ASUNTO: Informe del resultado de la Inspección Técnica Interinstitucional al Derecho Minero "ESCOBAL", LEXT-015-11, la cual se llevó a cabo del 17 al 20 de noviembre del 2014, de acuerdo a programación establecida en el Departamento de Control Minero.

Nombre del Derecho Minero:	"ESCOBAL"
No. de Registro:	LEXT-015-11
Titular :	Minera San Rafael, S.A.
Área Otorgada:	19.99500Km².
Minerales Autorizados:	Oro, Plata, Níquel, Cobalto, Cromo, Cobre, Plomo, Zinc, Antimonio y tierras raras.

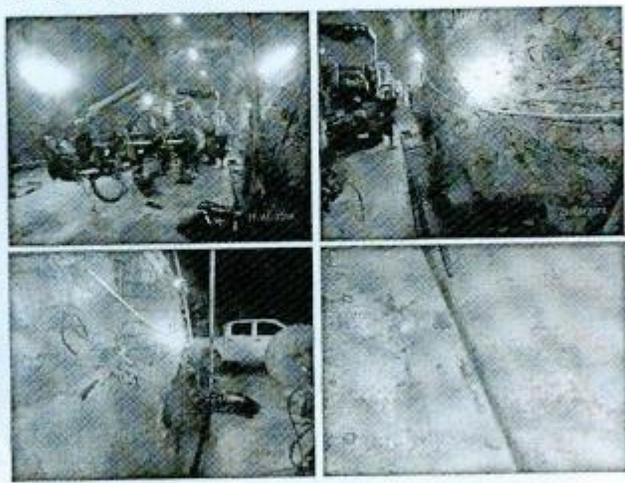
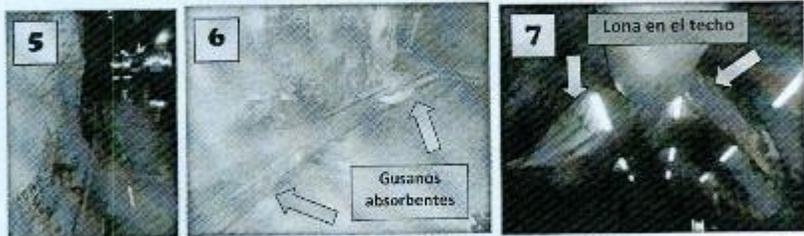
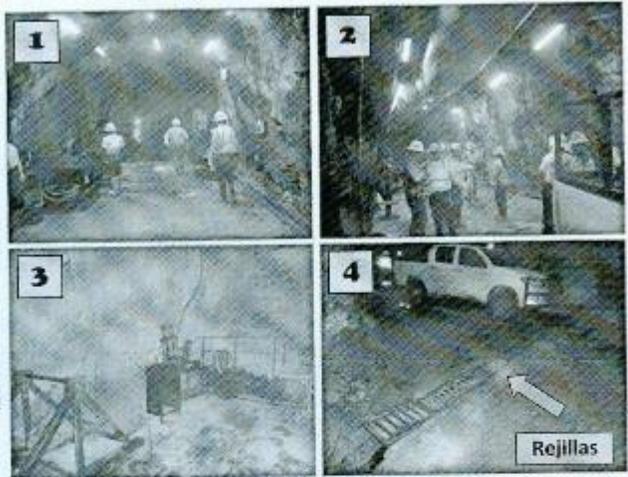
4. **ÁREA DE TALLER MECÁNICO:** En esta área durante la última inspección hubieron varios hallazgos de inseguridad y falta de orden y limpieza, observándose en esta oportunidad que existe mejor orden y limpieza del área, se eliminaron los obstáculos y sobre todo partes de estructura que se encontraban expuestas sobre todo en las paredes del túnel, situación que según lo observado, ya fue corregida. Se implementó una mejor canalización del agua, colocándose rejillas en los canales del ingreso principal al taller, observándose además que para atrapar las trazas de hidrocarburos producidas por las actividades propias del área, se colocaron gusanos absorbentes los cuales absorben el hidrocarburo que flota en el agua de los canales. Estos gusanos absorbentes son retirados posteriormente para su manejo fuera de las instalaciones por empresas que prestan servicios de reciclaje. Un hallazgo que podría causar problemas a futuro, la existencia de filtraciones de agua en el techo del túnel del área de taller, para lo cual se colocó una lona o cobertor con el fin de evitar la caída del agua de forma directa, sin embargo en la lona o cobertor se acumula el agua, creando bolsas cuyo peso podría colapsar y dañar el sistema eléctrico de iluminación.

FOTOS 1, 2 Y 3: Se observa más orden y limpieza en el interior del taller mecánico, así como eliminación de obstáculos. **FOTO 4:** Se implementó la colocación de una rejilla en el ingreso principal del taller, donde se ubica un canal para el manejo del agua superficial. **FOTOS 5 Y 6:** Sistema de canalización y eliminación de obstáculos peligrosos que se habían encontrado en las paredes del túnel en el taller, en la foto 6 además se observan los gusanos absorbentes para atrapar trazas de hidrocarburos. **FOTO 7:** En esta fotografía se observa el techo del taller mecánica, en este punto se localizó una filtración de agua, por lo cual se colocó una lona para retener la filtración, sin embargo por el peso del agua podría colapsar y causar daños en el sistema de iluminación y eléctrica en el interior del taller mecánico.

5. En el Taller Mecánico se observaron varias mejoras, mejor orden y limpieza en el interior y mejor manejo del agua en el interior, se eliminaron los obstáculos y las varillas y pemos expuestos en las paredes del túnel. Sin embargo hay que corregir la filtración de agua en el techo ya que como está actualmente puede colapsar y dañar el sistema de iluminación o instalaciones eléctricas.

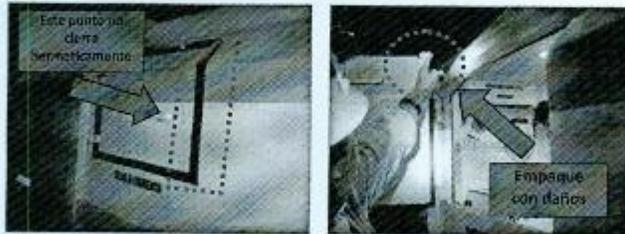
Todas las fotografías muestran el interior del Refugio Minero Número 1, con su equipo implementado para seguridad y comodidad de las personas que necesitan utilizarlo.

En la escotilla de salida de emergencia se pudo observar daños en el empaque, lo que no permite que esté herméticamente cerrada, pudiendo ingresar gases u otros desde el exterior y pudiendo existir fugas de aire u oxígeno desde el interior.

condiciones al momento de la inspección, el botiquín interior se encontró vacío, el sistema de comunicación hacia el exterior debe mejorarse, la salida de emergencia debe estar cerrada herméticamente para evitar el ingreso de aire o gases desde el exterior.

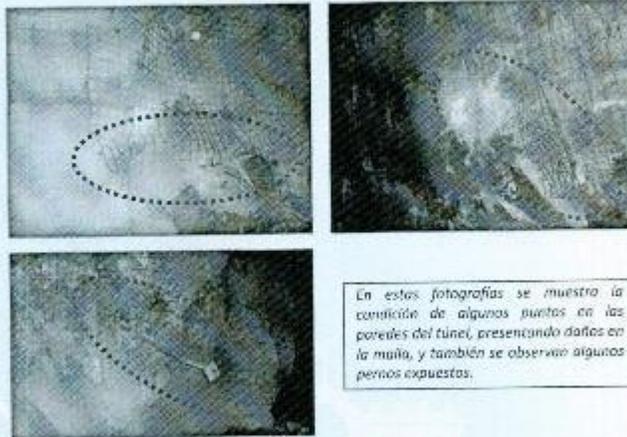
- **FORTIFICACIÓN O SOSTENIMIENTO DEL TÚNEL:** Durante el recorrido por diferentes tramos en el interior del túnel, se siguen observando pernos y estructuras de malla expuestos, sin duda alguna estos daños son producidos por la circulación constante de maquinaria, la cual al tener contacto con los extremos o paredes del túnel, dañan la estructura, por lo cual se debe implementar un sistema de revisión y reparación continuo.

En estas fotografías se muestra la condición de algunos puntos en las paredes del túnel, presentando daños en la malla, y también se observan algunos pernos expuestos.

3. Mantener un control sobre el estado del sostenimiento en el túnel, se deben hacer revisiones periódicas y las reparaciones pertinentes en plazos de tiempo no mayores a tres meses.

Depósito de colas secas, ubicada en Coordenadas UTM NAD 27 Central N-1600677, E-0805362.

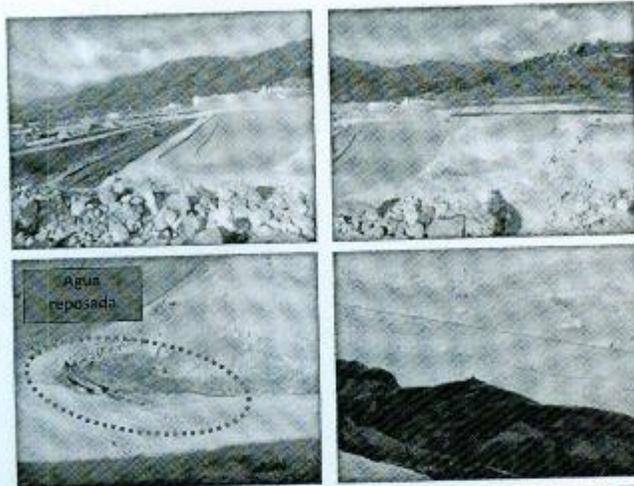
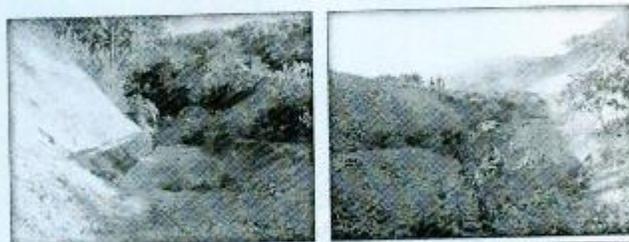
- 4. **DEPÓSITO DE COLAS SECAS:** En el recorrido por el depósito de colas secas, se observó que se continúa con los trabajos de compactación de suelo, los trabajos de construcción de drenajes ya están finalizados, las colas secas se están manejando con un rango menor al 14% de humedad, manteniéndose con el 11 % al 13 %. Se realizó un recorrido por la parte alta, específicamente donde está ubicada la falla, para verificar las medidas implementadas para el manejo del agua superficial; se observó que se construyó una zanja o canal (sin revestimiento) para la recolección del agua de lluvia, la cual es arrastrada hacia la parte más baja, donde se localiza el depósito de colas secas. Según indicaciones del personal encargado en el área del depósito, no existe riesgo de que el agua captada por el canal, se filtre al depósito, ya que existe un sistema de drenaje óptimo para el manejo del agua, además que las condiciones del invierno pasado contribuyeron a que la cantidad de agua fuera mucho menor. En algunos puntos se observaron grietas en la superficie y pequeñas acumulaciones de agua.

En estas fotografías se observan los trabajos de compactación en el depósito, también se observa agua acumulada en la superficie y las grietas en algunos puntos del depósito.

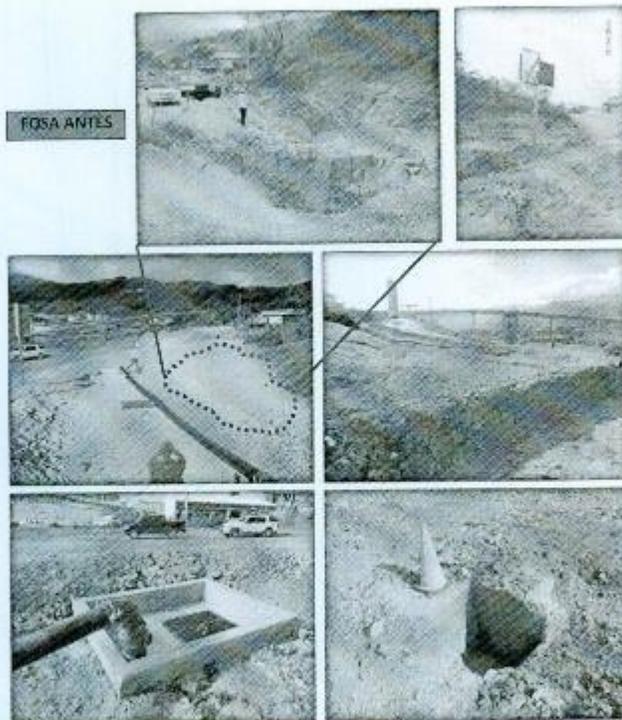
Falla ubicada en la parte alta del depósito de colas secas, en este punto se inicia un canal que conduce las aguas superficiales hacia las piletas de captación. Este punto se ubica en las Coordenadas UTM MAD 27 Central N-1600626, E-0805362.

En estas fotografías se observa el canal que se ubica en la parte alta del depósito de colas secas, este canal se construyó con el fin de captar el agua superficial o de lluvia y evitar que llegue hacia el depósito. El canal inicia en las Coordenadas UTM NAD 27 Central N-1600554, E-0805260. En la última fotografía se observa la erosión causada por la escorrentía de agua superficial, la cual se dirige hacia la parte baja del depósito de colas secas; en el área de la falla.

9. Presentar un estudio Hidro Geológico que proyecte la cantidad de infiltración en la falla perpendicular al depósito de colas secas, e indicar que incidencias tiene sobre la impermeabilidad del depósito.

Aquí se observa el taller de soldadura al inicio de su implementación en este sector después de estar ubicada frente al túnel, rampa oeste.

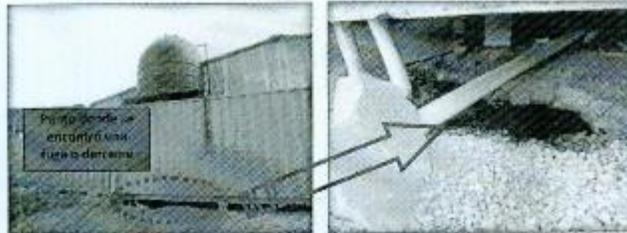
4. **TALLER DE SOLDADURA Y MANTENIMIENTO:** En el taller de soldadura, solamente se hizo un recorrido observándose que se finalizaron los trabajos de implementación de las instalaciones, delimitando todo el sector. En la última inspección técnica se habían iniciado los trabajos de implementación de las instalaciones en este sector, recomendación realizada a consecuencia de que estas instalaciones se encontraban frente al túnel rampa oeste.

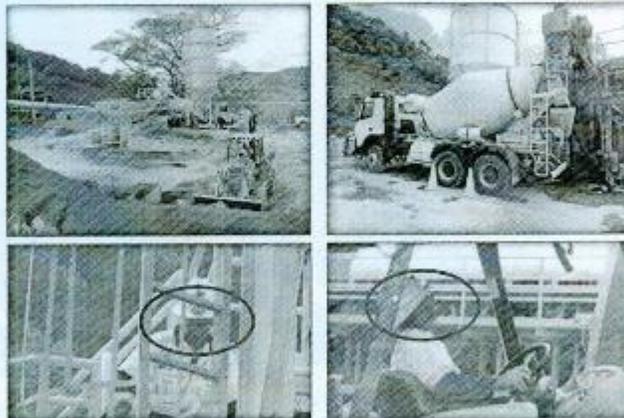
4. **TALLER DE DUMAS:** Se hizo un recorrido por los alrededores del taller DUMAS y en el interior, observándose que debe existir mejor ordenamiento y limpieza en los alrededores y en el interior, además se encontró una fuga de líquido sin poderse determinar si es agua doméstica u otra sustancia.

Vista del Taller Mecánico desde el exterior.

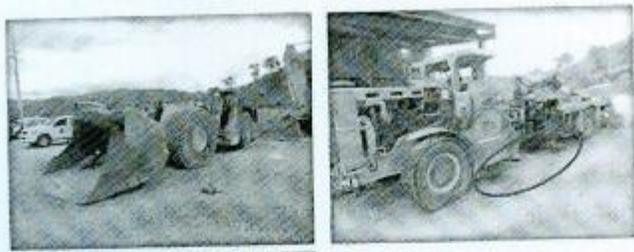
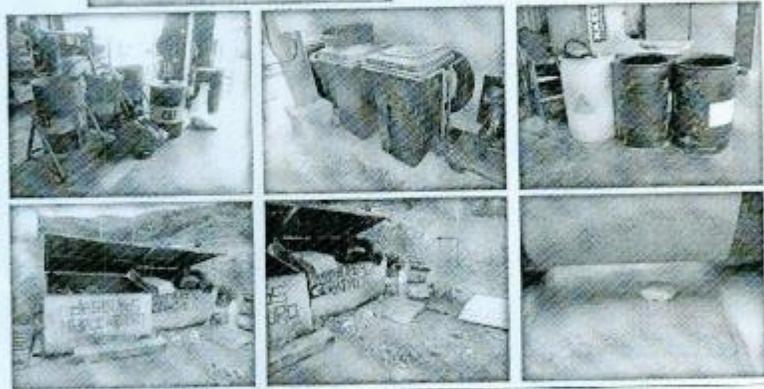
En estas fotografías se observa que se están realizando reparaciones de vehículos o maquinaria fuera de las instalaciones del Taller Mecánico, ocasionando algunos derrames de combustible en la superficie del suelo.

En las fotografías se observa que aunque existen distintos tipos de depósitos para recolectar desechos, estos no son debidamente clasificados en algunos casos, observándose además que no existe un sistema para recoger diariamente la basura acumulada, en algunos sitios se encontró basura dispersa en el suelo.
